**AVIS RELATIF À LA PROTECTION
CONTRE LES EVENTUELS EFFETS NOCIFS ET NUISANCES
PROVOQUÉS PAR LES RAYONNEMENTS NON IONISANTS
GÉNÉRÉS PAR DES ANTENNES ÉMETTRICES STATIONNAIRES**

Commune : CHINY - Exploitant : TELENET GROUP

Référence exploitant : LX6207B

Rapport n° 734 / 2025

Figure 1 : Vue en plan des lieux de séjour et des points de contrôle

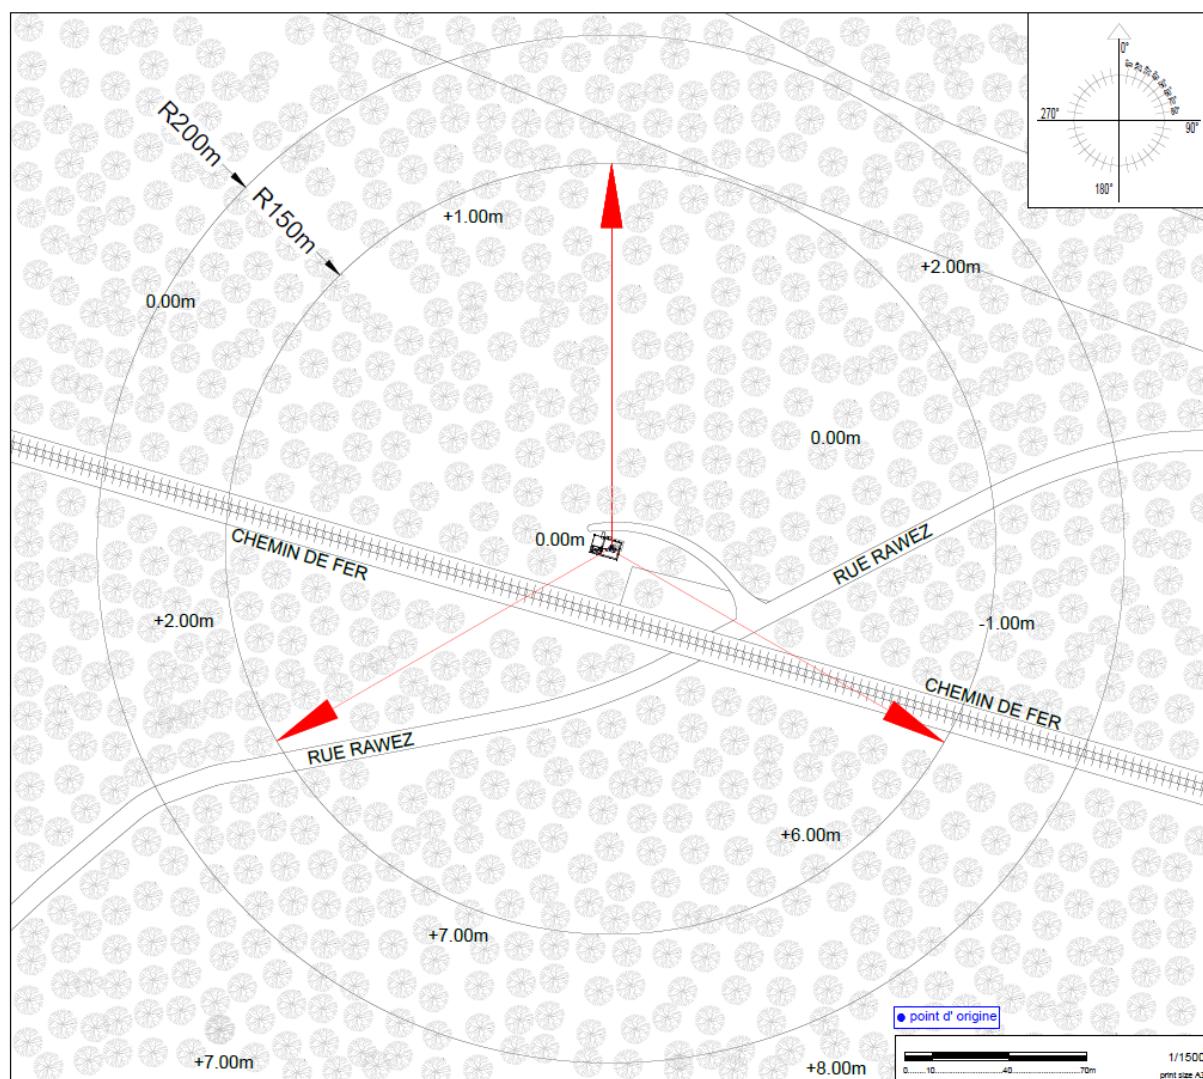
En ce qui concerne les antennes de l'installation mentionnées dans le tableau 1, la distance maximale à laquelle la limite pourrait être atteinte, à l'extérieur, est égale à 91,3 m. S'il n'y a pas de LS à une distance inférieure, les antennes respectent forcément la limite d'immission.

Dans le cas des LS situés à l'intérieur des bâtiments, une atténuation d'obstacle est prise en compte et il en résulte que la distance maximale à laquelle la limite pourrait être atteinte se réduit à 65,0 m.

Figure 2 : Vue en plan des installations d'antennes dans un rayon de 300 mètres autour de l'installation faisant l'objet de la demande d'avis

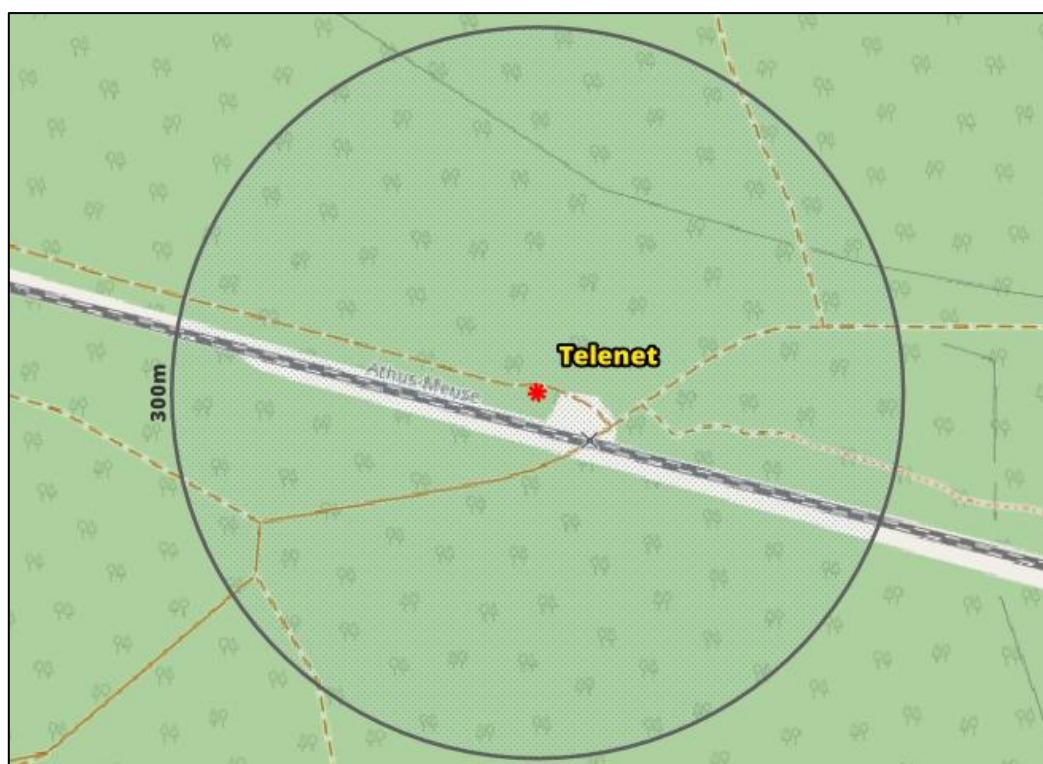
Compte tenu des considérations ci-dessus, il apparaît que l'intensité du rayonnement électromagnétique généré, dans les lieux de séjour situés dans un rayon de 300 mètres autour de l'installation référencée dans le paragraphe 2, par l'ensemble des antennes émettrices stationnaires de l'ensemble des exploitants du même site d'antennes émettrices stationnaires respecte la limite fixée à l'article 4, § 2 du décret.
